Projektændring

FORLÆNGELSE AF KAJ 19 I FREDERICIA HAVN

ADP Fredericia havn – Forlængelse Kaj 19

Projektændringer

Figur 2-3: Kaj 19 projektet hvor den eksisterende Kaj 19 forlænges mod øst så længden fordobles. Det eksisterende havnebassin fyldes op for anvendelse som containeroplagsplads. Projektet respekterer sigtelinien ned gennem Norgesgade, som derved bibeholdes.

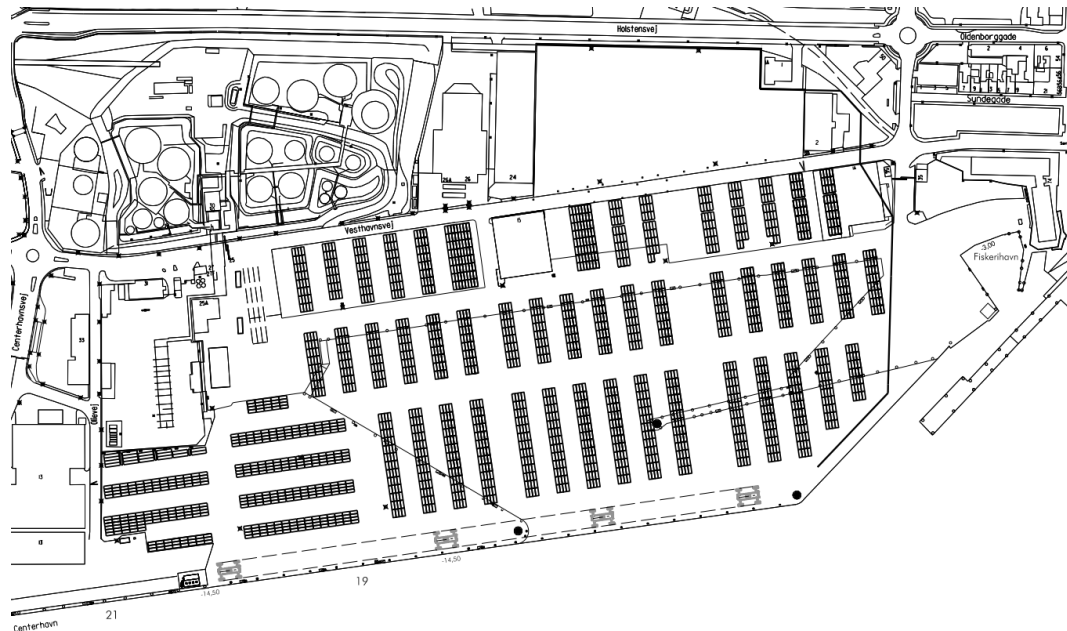
Der udføres ikke udskiftning af eksisterende havbund med sandfyld. Kajkonstruktionen ændres til en forankret kajvæg. Kajvæggen (frontvæg) vil blive udført som en kombivæg, bestående af primær- og sekundærelementer. De primære elementer består af boksprofiler mens de sekundære elementer består af spunsprofiler. Frontvæggen forankres i et niveau til en bagvæg, der udføres som spuns. Frontvæggen rammes til samme dybde som tidligere, men bagvæggen er blevet væsentligt kortere, hvilket mindsker rammearbejderne. Den færdige kaj vil fortsat se ud som i Figur 2-3.

- Det kun er frontvæggen der rammes på åbent vand.
- Bagvæggen rammes på land i sandfyldt indfyldt bag frontvæggen.
- Modulmålet på frontvæggen er øget fra 1,2 m til 1,4 m, således der installeres mere væg pr. rammet spunsprofil.

Figur 3. Estimeret undervandsstøj Sound pressure level (L_p , 125, VHF) ved nedramning af pæle samt ved anvendelse af støjdæpende tiltag. LBC: Little Bubble Curtain, BBC: Big Bubble Curtain, NMS: Noise mitigation screen.

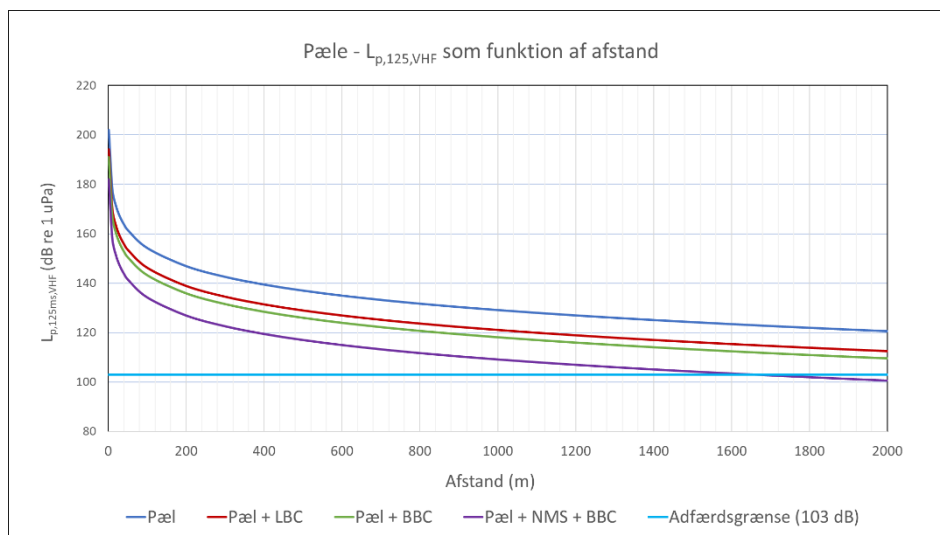
I nedenstående figur ses den estimerede undervandsstøj for hhv. spuns- og pæleramning ved anvendelse af den vægtede støjgrænsen for adfærdsændringer for marsvin på 103 dB re. 1 μ Pa VHF-weighted ("Thresholds for behavioural responses to noise in marine mammals", rapport nr. 225 DCE, 2021).

Det ses af Figur 1 og Figur 3, at adfærdsgrænsen på 103 dB ligger i 1650 meters afstand for pæleramning ved anvendelse af Noise mitigation Screen + BBC eller Noise mitigation Screen og DBBC. Ved nedramning af spuns ligger adfærdsgrænsen i en afstand af 850 meter ved anvendelse af DBBC.

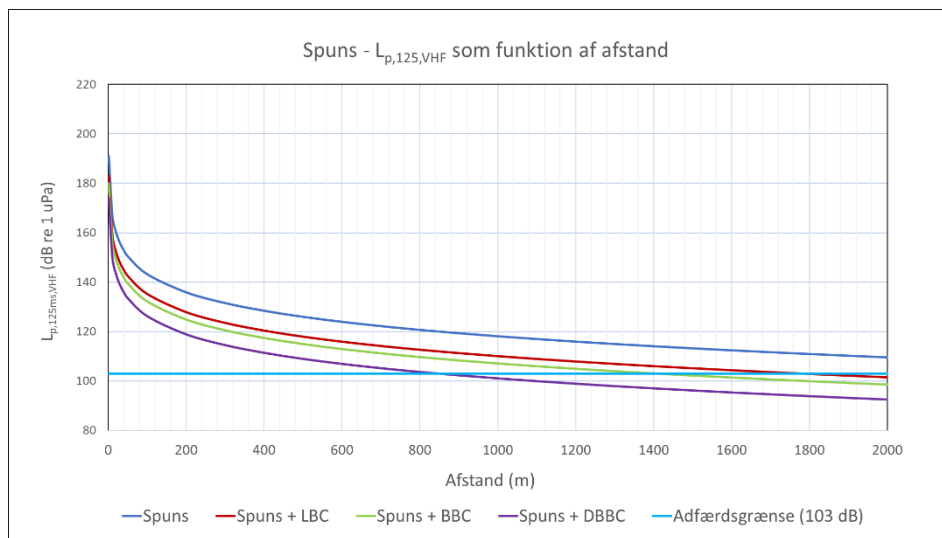
De anvendte værdier for støjdæmpning er baseret på Bellman et al., 2020. (Bellmann M. A., et al. (2020) Underwater noise during the impulse pile-driving procedure: Influencing factors on pile-driving noise and technical possibilities to comply with noise mitigation values). Den forventede dæmpning for både NMS+BBC og NMS+DBBC er i størrelsesordenen 20 dB, se Figur 2.

Figur 7. Område påvirket af lyd niveauer over adfærdsgrænsen (103 dB) for marsvin under nedramning af hhv. spuns og pæle i Fredericia Havn.

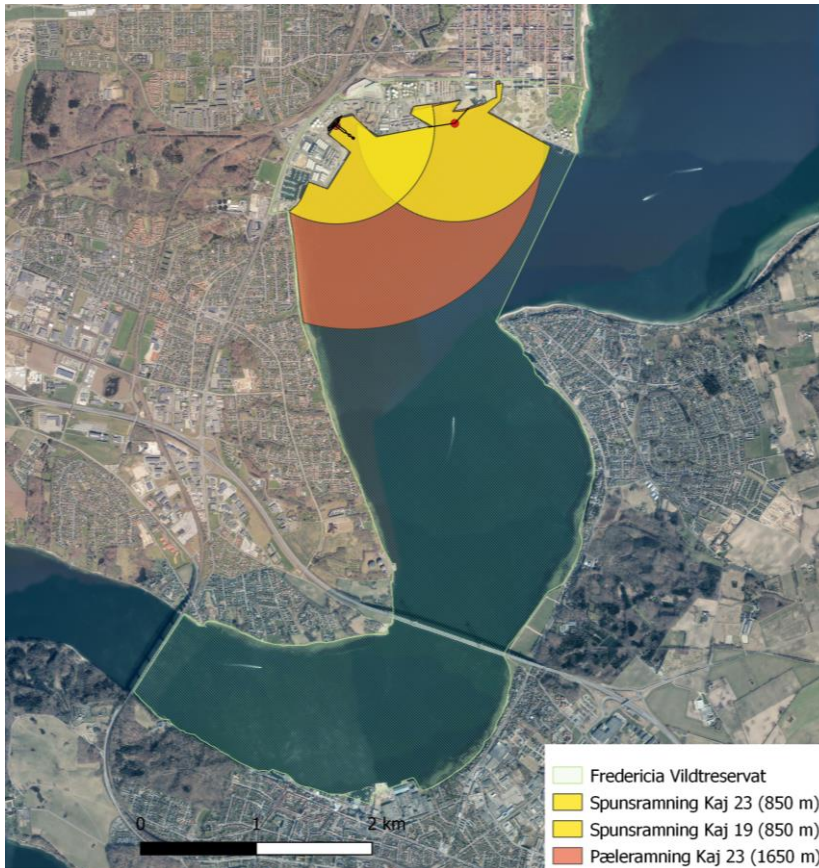
På nedenstående figur er det område der er påvirket af støjniveauer over adfærdsgrænsen indtegnet på et kort over Lillebælt med Fredericia Naturresevat indtegnet.

Ved Kaj 19 er rammearbejdet reduceret i forhold til det oprindelige projekt fra ca. 5 måneder til ca. 4 måneder. Dette skyldes at der ikke længere skal rammes to rækker spuns (cellefangedæmning) som i det oprindelige projekt. Rammearbejdet ligger uden for den sårbare periode for marsvin (maj til september). Ramningen foregår på hverdage i dagtimerne.

Der anvendes støjdæpende foranstaltninger så påvirkningen reduceres mest muligt, for at minimere midlertidige tab af egnet habitat for marsvin, samt minimere afskæringen af Lillebælt. Ved Kaj 19 anvendes DBBC (Big Bubble Curtain) under spunsramningen. Der vil blive anvendt soft start ved ramning så marsvin ikke udsættes for pludselig skadelig støj.
